YJS249B改善箇所説明図

基準不適合説明

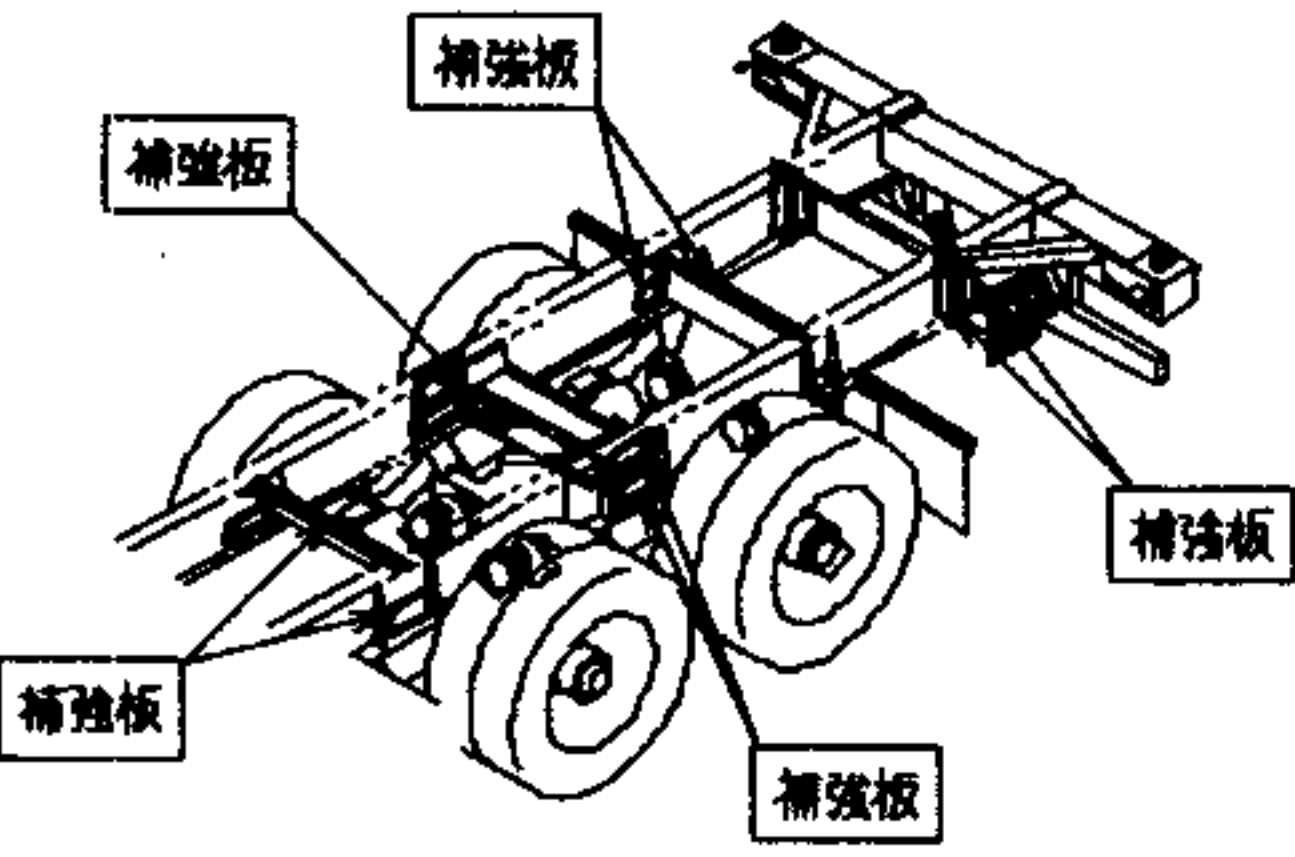
車枠において、横梁の溶接部及び巻込防止装置取付部の強度が不十分な為、そのままの状態で使用を続けると、走行時の車体の揺れや振動により、車枠に亀裂が発生し、最悪の場合走行機能を損なう恐れがある。

改善前	改善後
A部	 補強板無し	 補強板追加
B部	 補強板無し	 補強板追加
C部	 補強板無し	 補強板追加
改善の内容		全車両、車枠を点検し、横梁の溶接部及び巻込防止装置取付部に補強板を追加する。

識別
左フレームキングピン後方に白ペイントを塗布する。※ □ は、追加部品を示す。
